Arq. William Enrique Taboada Díaz
Curador Urbano Primero de Montería

RESOLUCIÓN No. 254-2025, POR MEDIO DE LA CUAL SE DECLARA DESISTIDA LA SOLICITUD DE LICENCIA URBANÍSTICA DE CONSTRUCCIÓN EN LA MODALIDAD DE OBRA NUEVA PARA EDIFICACIÓN UNIFAMILIAR EN DOS (2) PISOS, CON RADICADO No. 23001-1-25-0097 DEL 25 DE ABRIL DE 2025 Y SE ORDENA LA ENTREGA DE LOS DOCUMENTOS APORTADOS A LA MISMA, POR EL PETICIONARIO.

FECHA DE EXPEDICIÓN 19/08/2025

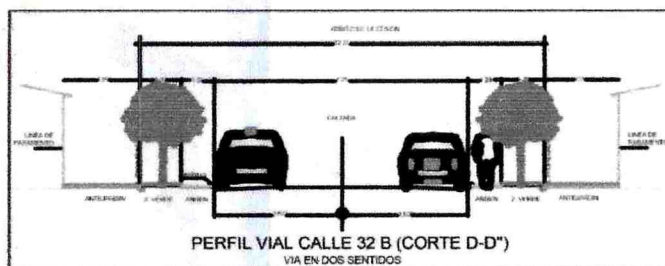
Se debe ajustar proyecto al cumplimiento de la edificabilidad del sector *ver cuadro de la edificabilidad del sector*.

- En retiro lateral en el cuadro de edificabilidad, indicar que el retiro del proyecto es 0 y citar la nota 1. De acuerdo a la **nota 18** indicada en el cuadro de edificabilidad anexo "Para el uso residencial unifamiliar y bifamiliar se permite la tipología continua o pareada de acuerdo a las reglas del artículo 270, cuando el área resultante de la aplicación de los retiros no sea suficiente para la implantación de la edificación."
- Ajustar retiro frontal sobre V1A y calle 32B de 2,50m, de acuerdo al perfil vial del plano de reurbansimo Guadalupe.

Respuesta: Al verificar los planos arquitectónicos que se aportaron en respuesta al acta de observaciones se evidenció que existen errores en la edificabilidad del proyecto indicada en el cuadro de edificabilidad, ya que se indican con error los índices de construcción y el índice de ocupación, además, este no cumple con el índice de ocupación del sector según la edificabilidad de este, por otro lado, por ser un predio esquinero se debió indicar las dos distancias de los retiros frontales de acuerdo a los perfiles viales de la urbanización, al igual que las dos distancias de los retiros laterales.
